Objet :	Demande d'autorisation environnementale pour l'exploitation d'une carrière et d'une installation mobile de traitement des matériaux
Demandeur :	 Société BEGE Travaux Publics Location
Localisation :	 Lieu-dit « Le Syndicat », parcelle section CR n°177 de la commune de Saint-Pierre (97410)
Référence EMC2 :	n°D306
Référence devis	N°476/2019
Date :	Septembre 2021

Mémoire en réponse aux remarques de la Mission Régionale de l'Autorité environnementale (MRAe)

Réf.	MRAE	MRAe n°2021APREU13
------	------	--------------------

Objet : Réponse à l'avis de la mission régionale de l'autorité environnementale (MRAE) de la demande d'autorisation environnementale pour l'exploitation d'une carrière alluvionnaire et d'une installation mobile de traitement des matériaux, au lieu-dit « Le Syndicat » sur la commune de Saint-Pierre, par la Société BEGE Travaux Publics Location (SBTPL).

Planche 1 : Réduction de la surface en extraction au nord-ouest du projet de la SBTPL

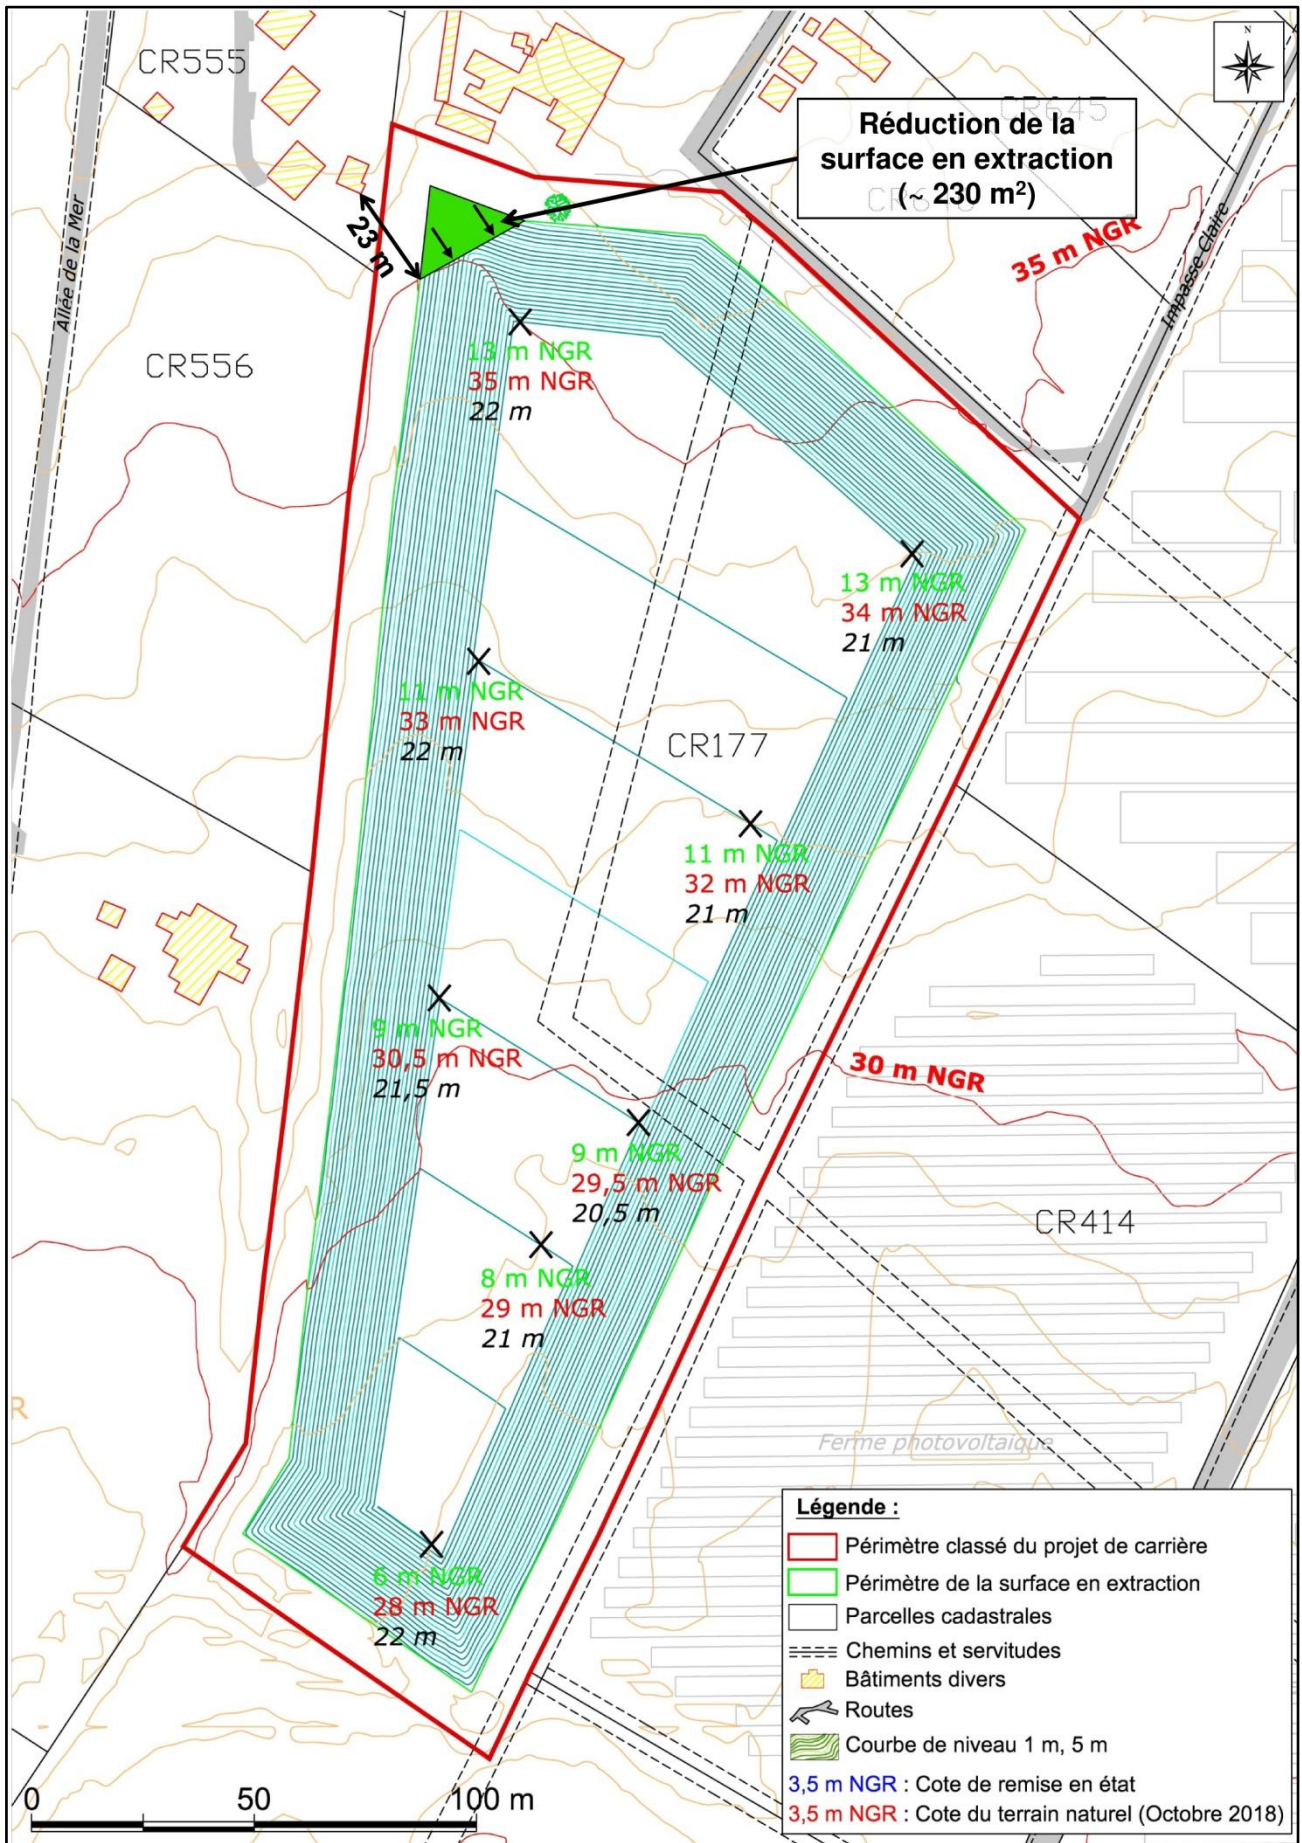
- justifier la prise en compte de la proximité des habitations (nord et ouest) dans les délimitations des extractions du projet de carrière et dans le positionnement de la station mobile de traitement des matériaux ;**
- proposer des mesures d'évitement et/ou de réduction opérationnelles, dès lors que les niveaux des retombées de poussière ou du taux de silice présent dans les matériaux extraits dépasseront les valeurs réglementaires.**

La SBTPL souhaite toutefois tenir compte de la recommandation de l'ARS-OI dans son deuxième avis du 19 juillet 2021 (Cf. Addendum). Au niveau de l'angle nord-ouest, la surface en extraction sera réduite (environ 230 m²) de manière à maintenir une distance de 23 mètres minimum avec le bâtiment du gîte « les Cytises » le plus proche.

Au niveau de l'habitation sur la parcelle CR n°147, la largeur de la parcelle du projet (CR n°177) est trop faible pour envisager un recul de la surface en extraction. La largeur restante ne permettrait pas de pouvoir exploiter les matériaux en sécurité et conformément au SDC de 2010. Cependant, l'activité qui engendrera le plus de nuisances (le traitement des matériaux) sera positionnée en moyenne à 21 mètres en dessous du terrain naturel. En ajoutant les mesures de réduction prévues au droit de la limite ouest du site (merlon de 4 mètres de haut), les émissions sonores et de poussières resteront conformes à la réglementation s'appliquant aux ICPE.

Planche 2 : Localisation du projet de la SBTPL par rapport au tracé projeté du TCSP (source : CIVIS)

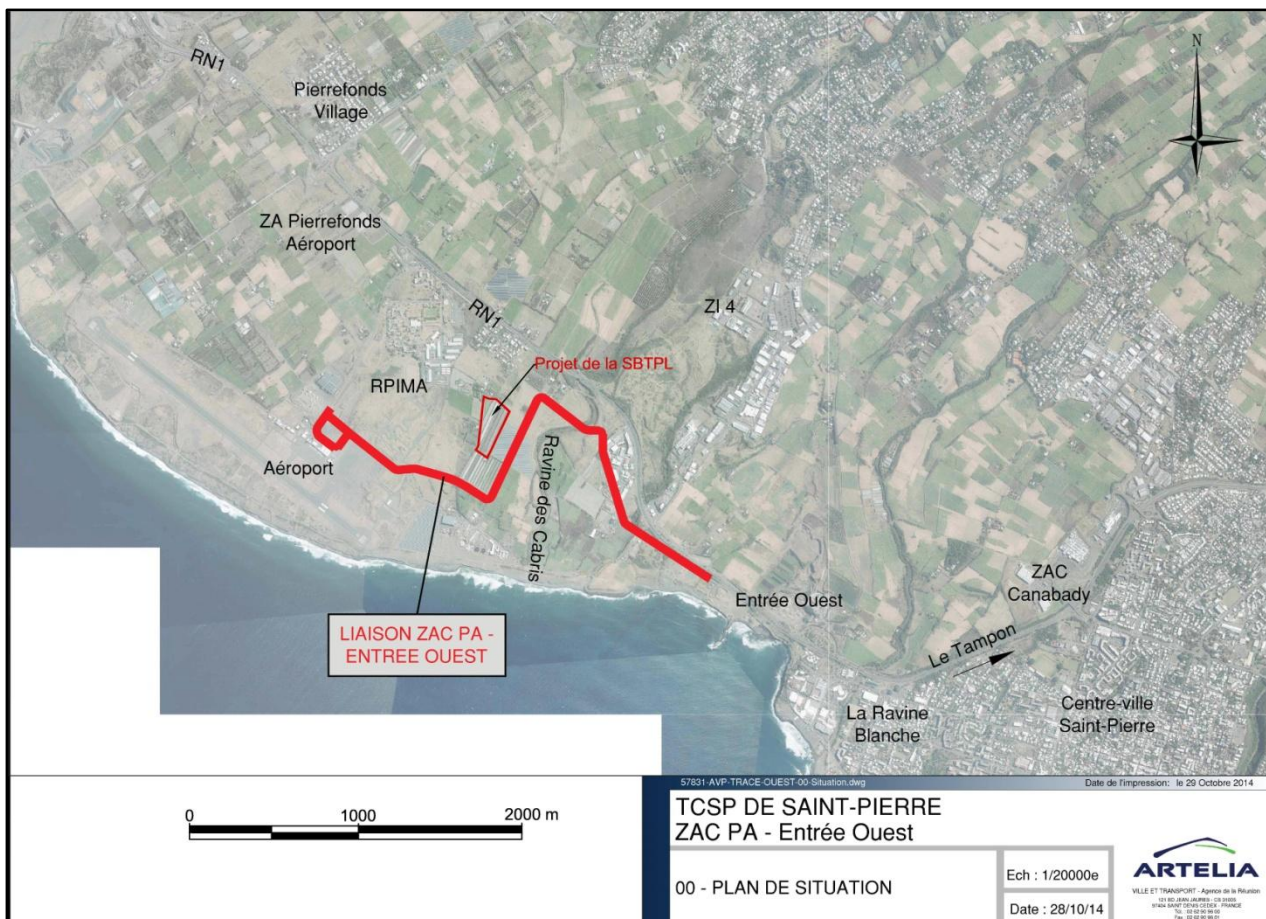
➤ **L'Ae recommande d'évaluer les incidences avec le projet de TCSP pour anticiper le partage sécurisé de la voie.**

Le service Projet de la CIVIS a été contacté et un courrier a été envoyé au Président de cette intercommunalité (Cf. Annexe 2 de l'Addendum).

D'après les échanges de mails, le projet de la SBTPL ne semble pas impacter directement le projet de TCSP (Cf. Annexe 3 de l'Addendum).

En effet, le tracé projeté du TCSP empruntera au droit du projet, le Chemin Charrette (comme précisé au chapitre 7.1.2.1 de l'étude d'impact, page 302).

La SBTPL se tiendra informée de l'évolution du projet de la CIVIS, qui n'est à ce jour pas porté à la connaissance du public et des mesures relatives à l'insertion sur le Chemin Charrette seront élaborées en concertation, le cas échéant (feu de signalisations, autres). Il peut être précisé également que la zone d'activités de la STEP de Pierrefonds a vocation à recevoir un trafic important de camions engendré par les activités présentes (traitement de déchets, STEP, carrières, parc photovoltaïque, etc.) et que la prise en compte du partage de la voie avec le TCSP devra se faire en concertation avec l'ensemble des acteurs présents sur le Chemin Charrette (et pas uniquement la SBTPL).

Planche 3 : Localisation du projet de la société CBR par rapport à celui de la SBTPL

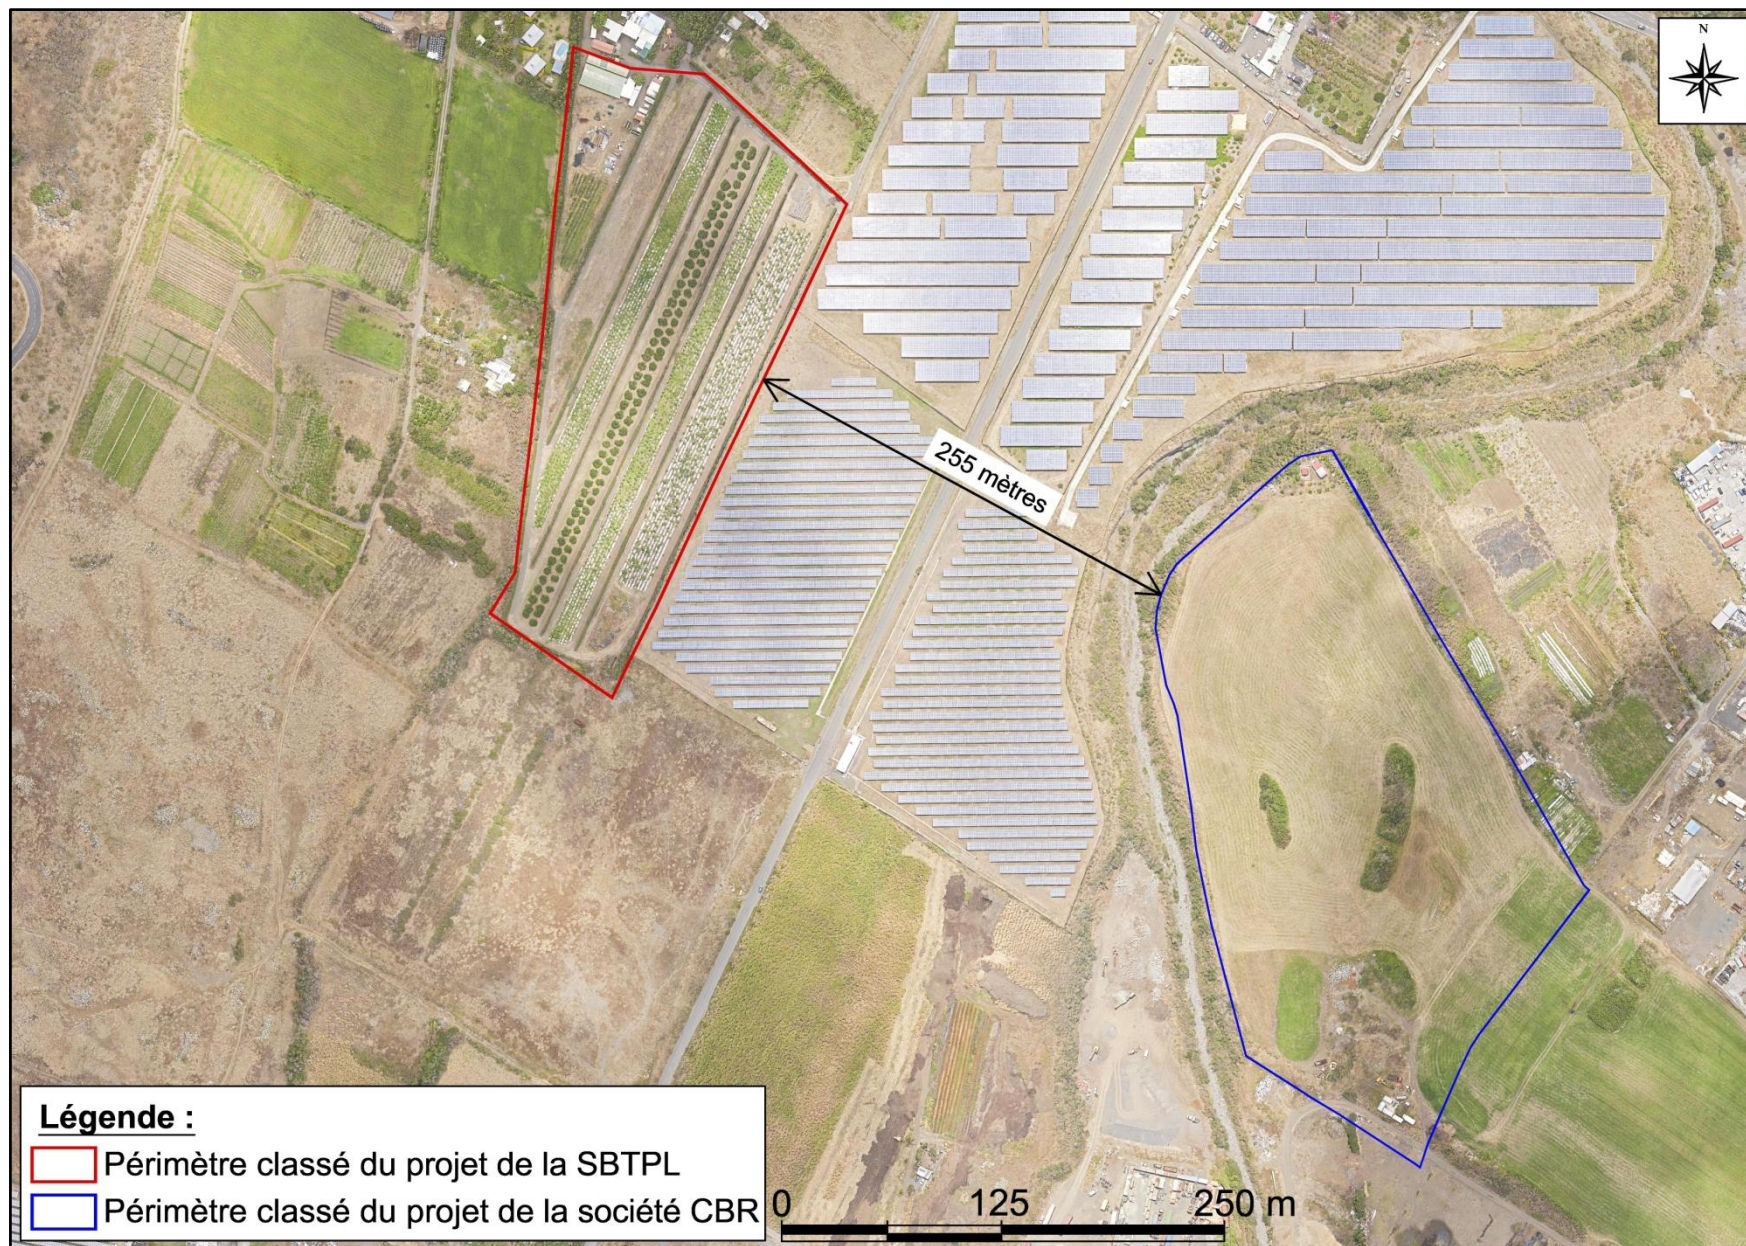
➤ **L'Ae recommande de prendre en compte le projet de carrière de la société de concassage Beau Rivage dans les effets cumulés (modélisation d'empoussièrement), et d'adapter dès à présent les mesures de réduction d'empoussièrement si nécessaire.**

Pour rappel, le dossier de demande d'autorisation environnementale de la SBTPL a été déposé en sous-préfecture de Saint-Pierre le 31 décembre 2020, puis complété le 15 juin 2021. A cette date, le projet de carrière de la société CONCASSAGE BEAU RIVAGE n'était pas disponible au public (disponible sur le site de la Préfecture de la Réunion depuis mars 2021). Aucune analyse, des effets cumulés n'a pu donc être réalisée.

Une analyse des effets cumulés entre les deux projets est cependant présentée ci-après.
